**Avis délibéré de la mission régionale d'autorité environnementale  
sur la révision du plan local d'urbanisme (PLU) de la commune  
d'Ornon (38)**

**Avis n° 2025-ARA-AUPP-1660**

**Avis délibéré le 12 septembre 2025**

Figure 4: Schéma de l'OAP n°1 du plan du col - Source : dossier

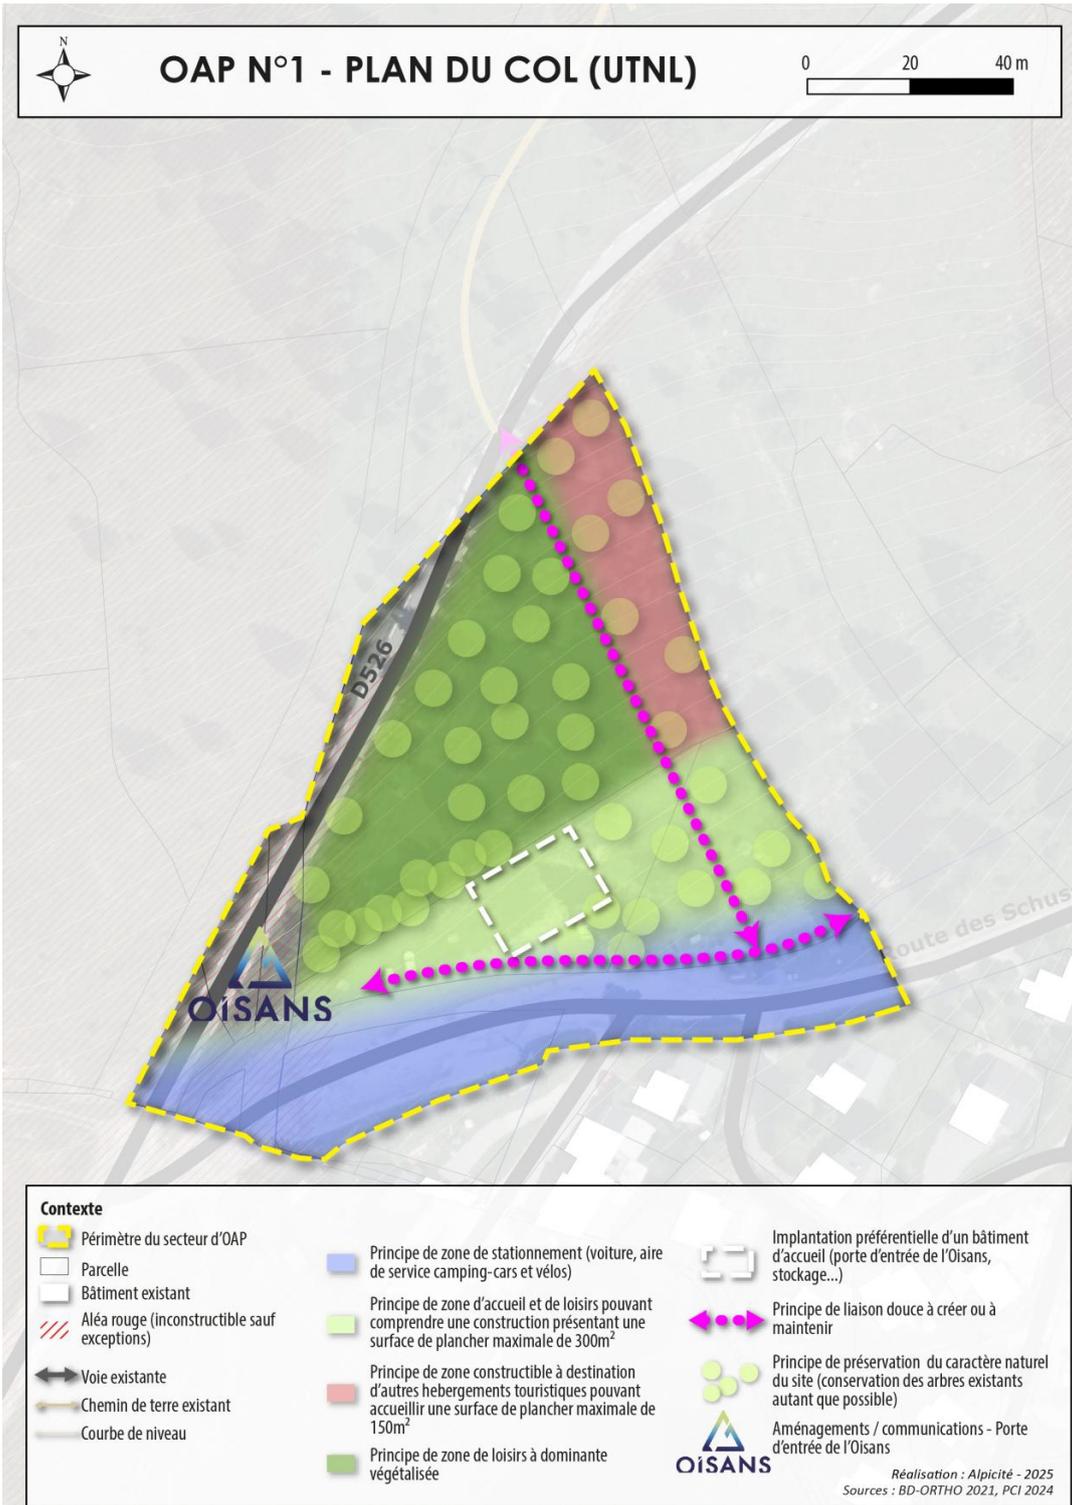
L'OAP affirme l'objectif de conserver le caractère naturel des lieux (conservation des arbres, choix de la typologie des hébergements touristiques...). Le secteur de l'UTN locale est situé au Plan du Col d'Ornon. Le projet de restructuration du col d'Ornon s'inscrit dans la trajectoire d'adaptation au changement climatique du projet de Scot de l'Oisans. « La Communauté de Communes de l'Oisans et la commune d'Ornon, souhaitent faire de ce site, un lieu précurseur en matière d'adaptation, de transition et de diversification en cohérence avec les enjeux du territoire ». Les autres éléments de programmation de l'OAP du Plan du Col y sont décrits<sup>8</sup>, notamment :

Figure 5: Enjeux liés aux risques naturels : source : dossier - Nota : Le niveau d'enjeu au droit du Haut du Col est lui cartographié en enjeu faible Carte page 457 Rapport de présentation.

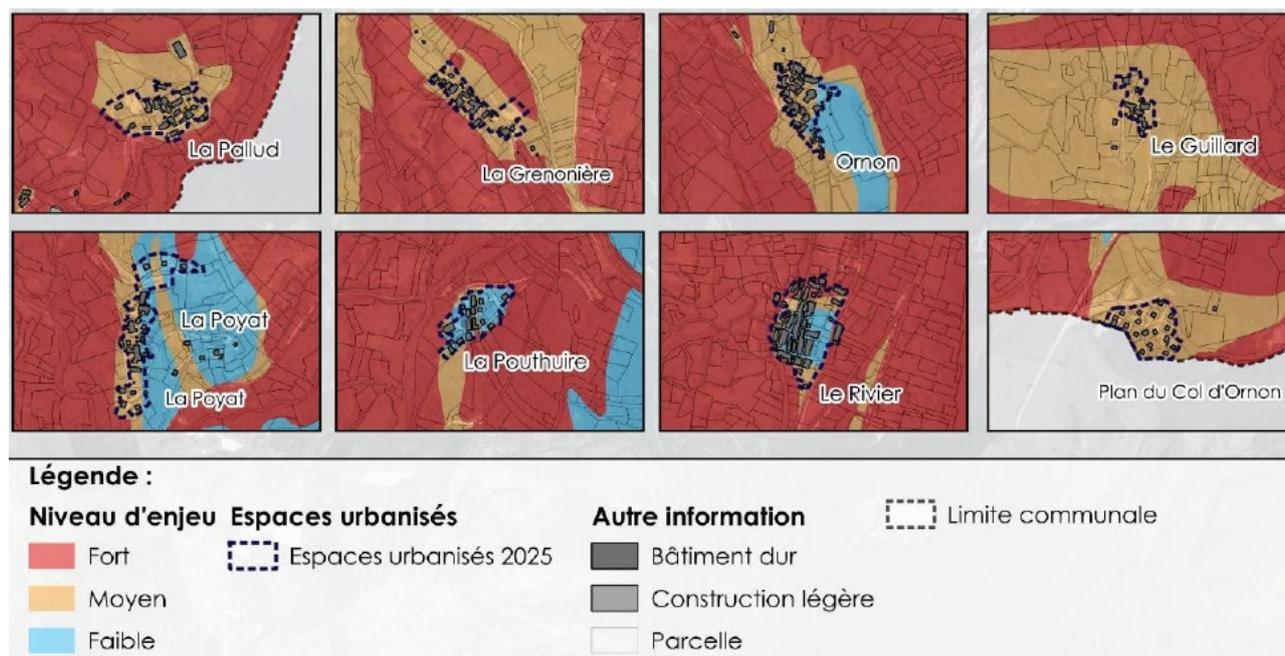
La commune est couverte par une cartographie des aléas et zonage de risques réalisé par le service de restauration des terrains de montagne (RTM) en juin 2016. Pour le Plan du Col, sur les 0,8 ha en zone AUt, seul 0,6 ha est réellement mobilisable au regard de la présence des risques naturels qui ont été pris en compte dans l'aménagement de la zone. La hausse de fréquentation induite par le projet dans les secteurs occupés par le Stecal et ses environs, justifie d'étendre l'analyse de risques à ce périmètre.

**L'Autorité environnementale recommande de compléter l'analyse des risques naturels existant sur les secteurs du Stecal et de ses environs.**
